# 工事計画届出書

(美浜発電所第3号機の変更の工事)

関原発 第372号  
2019年11月26日

美 浜 発 電 所 第 3 号 機

ばい煙に関する 説明書	第2図
美浜発電所第3号機	
発電所構内配置図	
関西電力株式会社

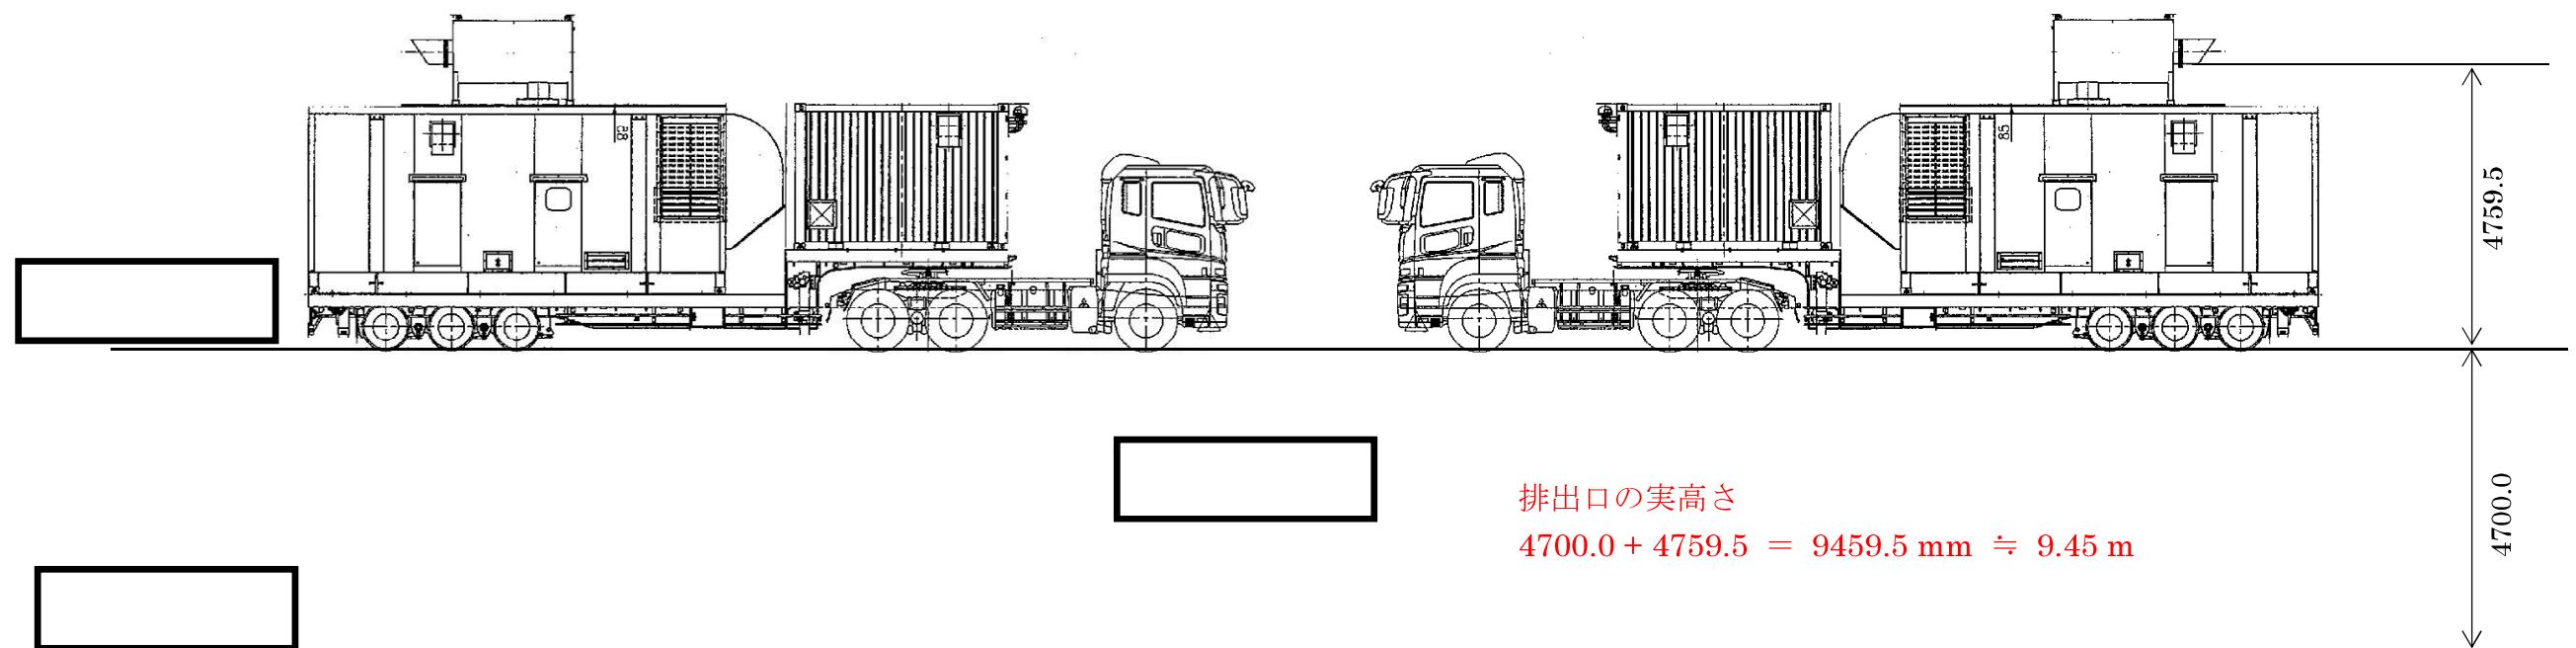
原子力発電所の重大事故等対策設備として恒設の代替電源である空冷式非常用発電装置の設置場所を変更するため。

ばい煙発生施設構造概要図  
(空冷式非常用発電装置 1/4)

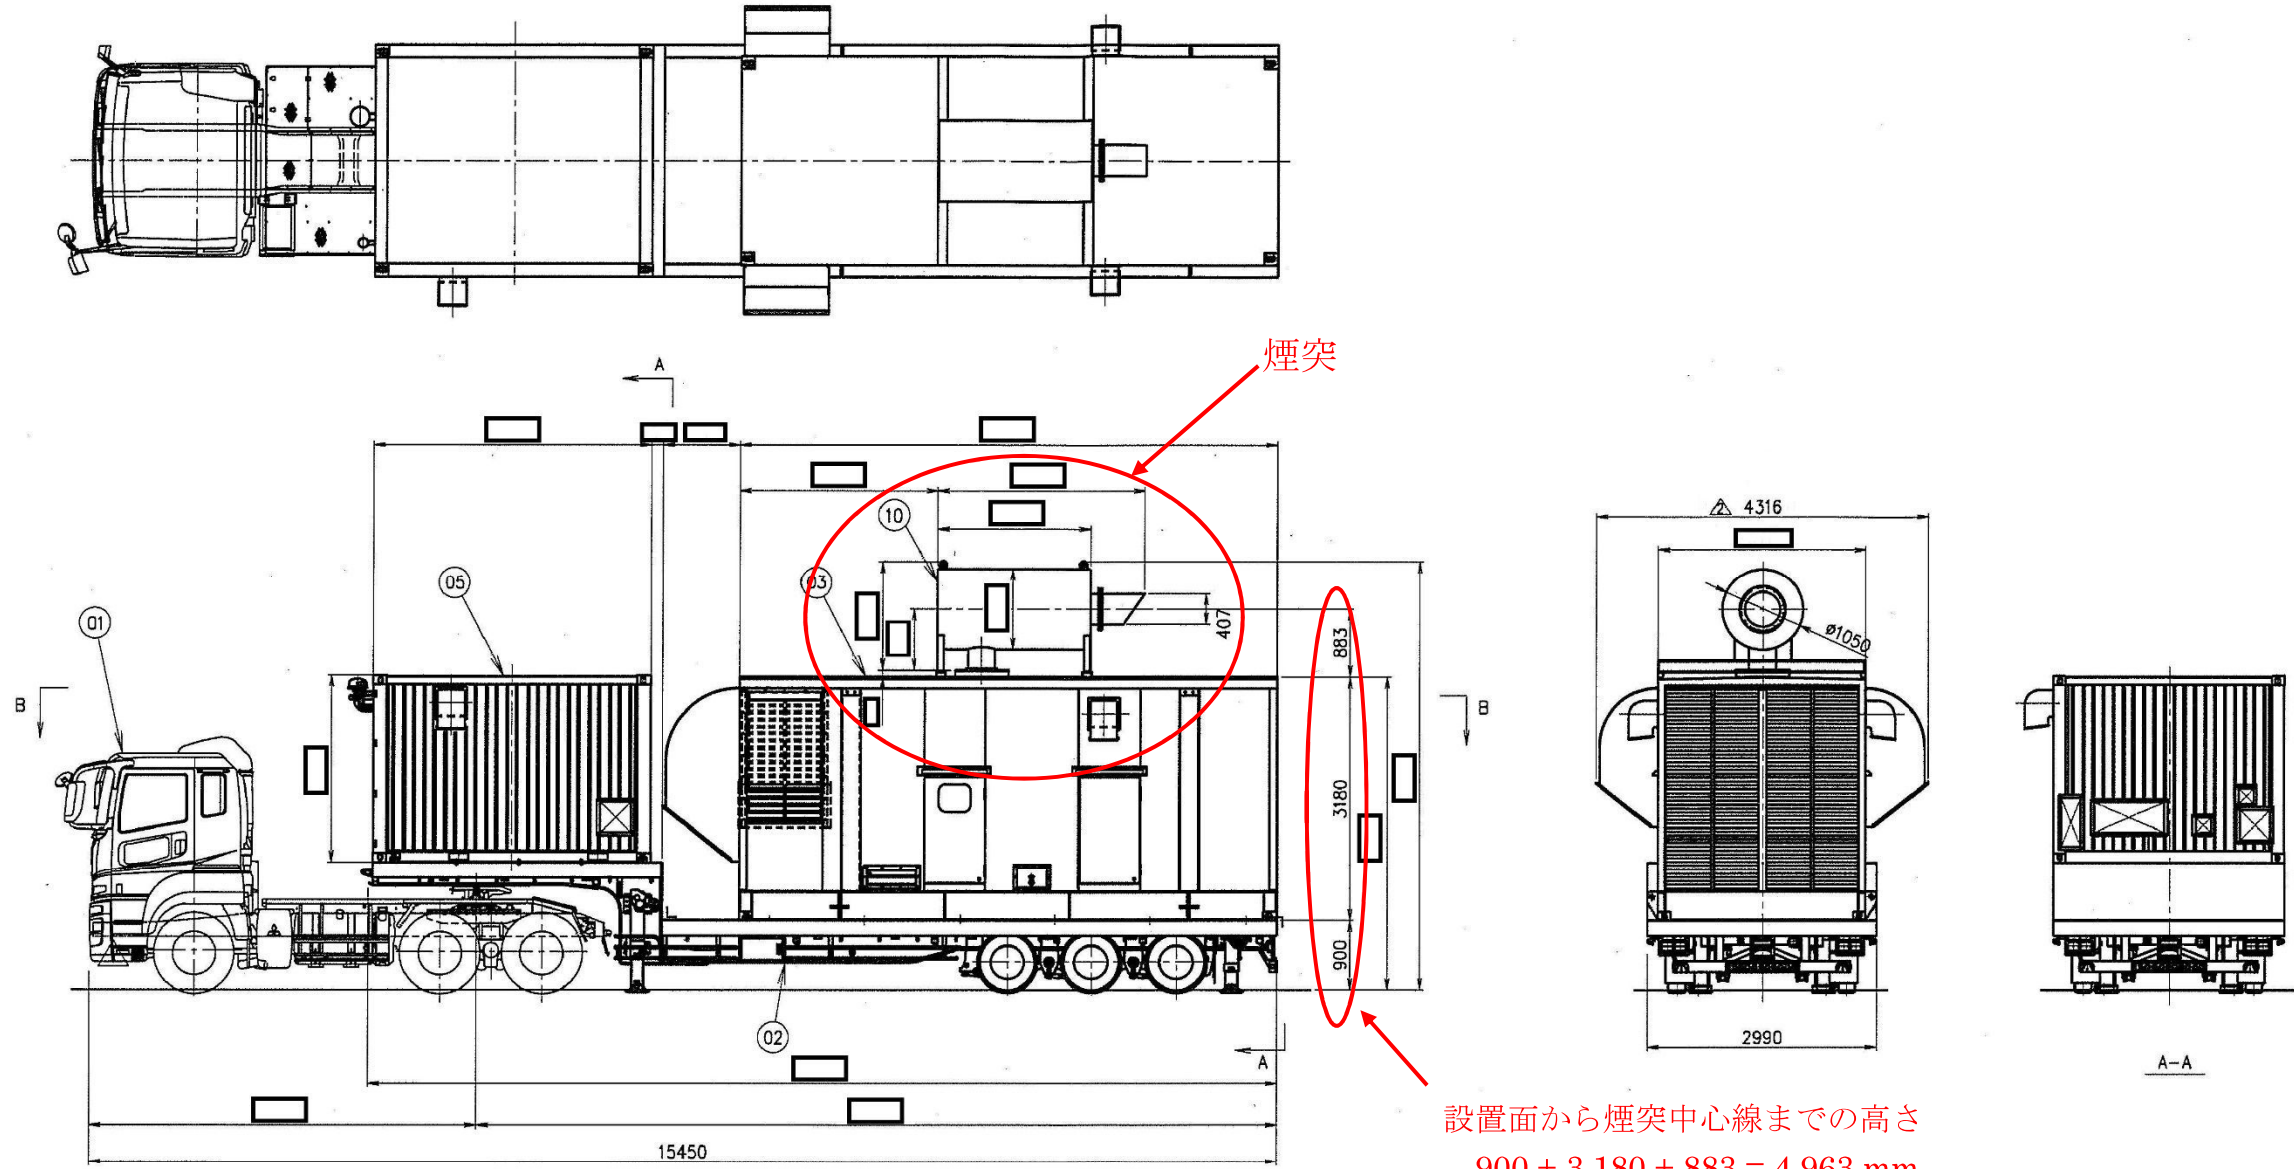
変更前	変更後
通風機	種 類	—	— <sup>(注1)</sup>	変更なし
	容 量	—	— <sup>(注1)</sup>	
	個 数	—	— <sup>(注1)</sup>	
圧縮機	種 類	—	— <sup>(注1)</sup>	
	容 量	—	— <sup>(注1)</sup>	
	個 数	—	— <sup>(注1)</sup>	
煙 突	種 類	—	鋼板製	
	出口のガスの速度	m/s	51.0	59.7
	出口のガスの温度	℃	510	変更なし
	口 径	mm	407	
	地表上の高さ	m	15.4	
	有効高さ	m	15.4	9.45
	個 数	—	2	変更なし

設置面から煙突中心線までの高さ  
 $900 + 3,180 + 883 = 4,963 \text{ mm}$   
 設置面から排出口下端までの高さ  
 $4,963 - (407/2) = 4759.5 \text{ mm}$
